Autorité environnementale

**Avis délibéré de l’Autorité environnementale
sur le démantèlement des installations
nucléaires de base n° 42 (« EOLE ») et n° 95
(« MINERVE ») à Saint-Paul-lès-Durance (13)**

n°Ae : 2021-115

Avis délibéré n° 2021-115 adopté lors de la séance du 22 décembre 2021

Figure 3 : Vue aérienne et vue ouest du bâtiment des installations EOLE et MINERVE (Source : dossier)

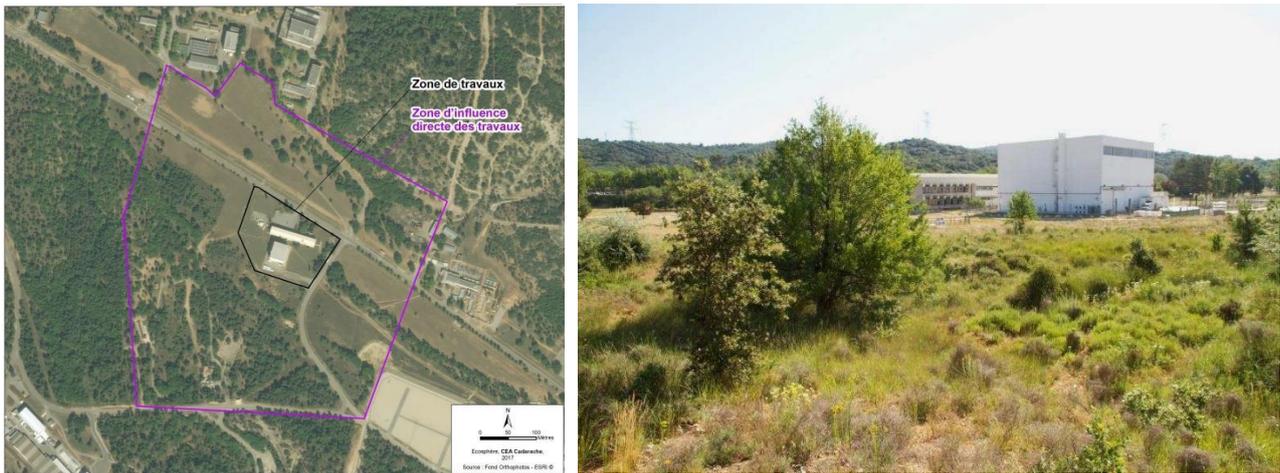
Le fonctionnement d'EOLE et MINERVE a été arrêté car les bâtiments les accueillant ne sont pas aux nouvelles normes sismiques applicables à une INB.

Le dossier ne démontre pas que les bâtiments conservés répondent aux normes sismiques pour l'usage projeté. Il est essentiel de crédibiliser le scénario retenu sur la question du séisme.

L'Ae recommande de démontrer que les bâtiments conservés répondent aux normes sismiques en vigueur pour les usages projetés.

Figure 5 : Nouveau périmètre des INB (Source : dossier)

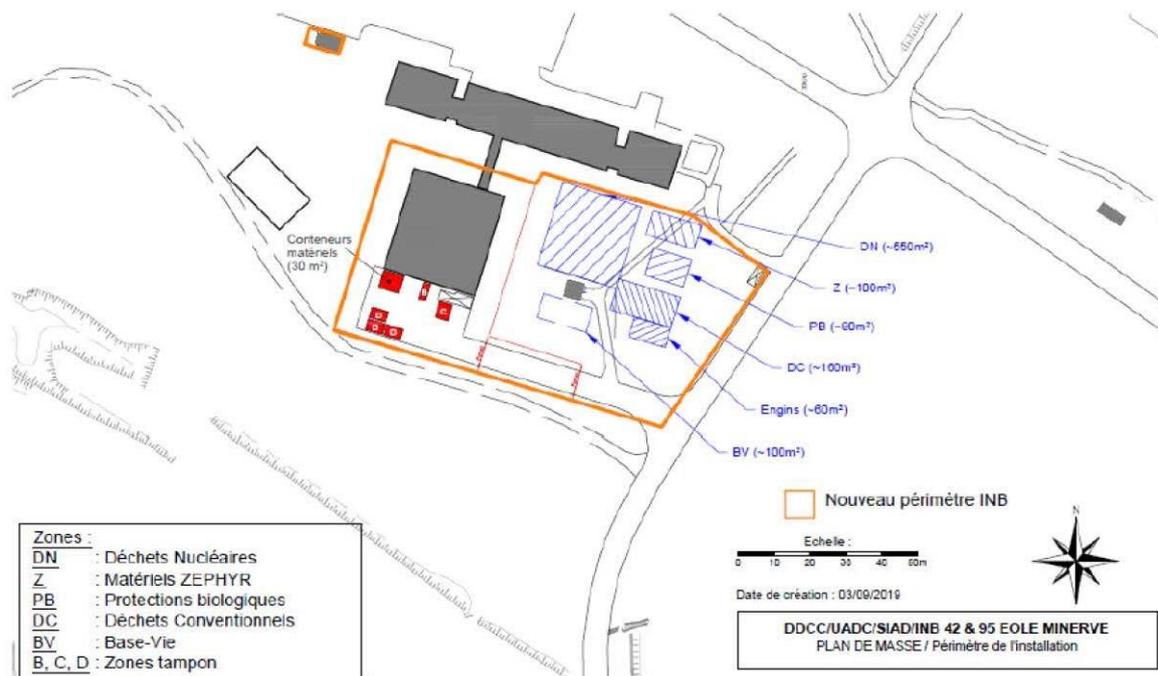
La durée prévisionnelle du démantèlement est de 17,5 années selon le dossier. Le coût du démantèlement n'est pas précisé dans le dossier.

L'Ae recommande de préciser le coût du démantèlement.
